1.9GHz帯の共用検討

作業班（第3回）の指摘事項の検討

本書の内容

■ 干渉回避に対する基本的な考え方

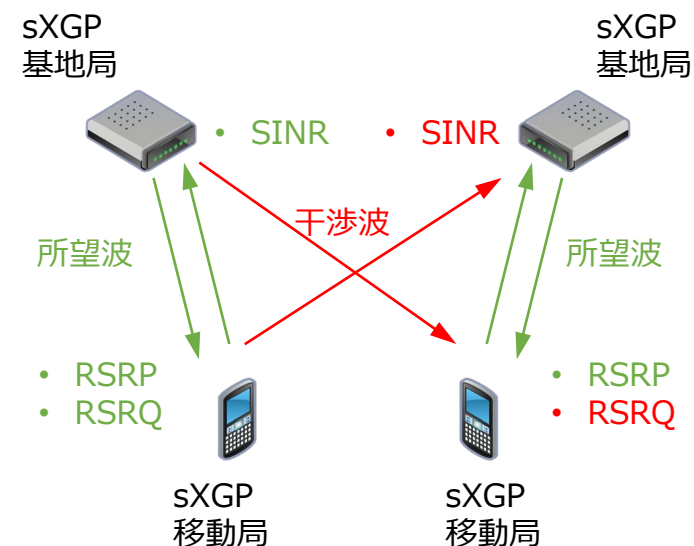
sXGPシステム間の干渉回避についての基本的な考え方について説明する。

- (1) 今回周波数拡張を行うsXGPシステムは、登録局であるため、設置場所の調査を行い、適切な周波数キャリアを選択する。
- (2) 同一構内に設置されたsXGPシステム間の干渉回避は、LTE標準の測定機能を利用し、干渉の少ないRBを利用するようにスケジューリングを行うことにより干渉を回避する

- 移動局は、ダウンリンクのRS(Reference Signal)の受信パワーであるRSRP(Reference Signal Received Power)、ダウンリンクのRSSI(Received Signal Strength Indicator)を測定し、RSRQ(Reference Signal Received Quality).を計算する。RSRQはダウンリンクのSINRを示す品質指標であり、この結果あるいは同等の指標が基地局からの要求により適宜基地局へ送信される。
- 基地局は、アップリンクの信号からSINRを計算する。
- ダウンリンクのRSRQとアップリンクのSINRは、周波数軸、時間軸上でRB単位の分解能で測定することができるため、この結果から干渉の少ないRBに信号を割り当てる。この操作をスケジューリングと呼ぶ。スケジューリングについてはいろいろな方法があるが、数フレーム毎に更新することも可能であり、無線環境の変動に追従できる。

- (3) 上記(2)による干渉回避機能により、干渉が回避できない場合は、適切なエンジニアリングを行い干渉を軽減する。
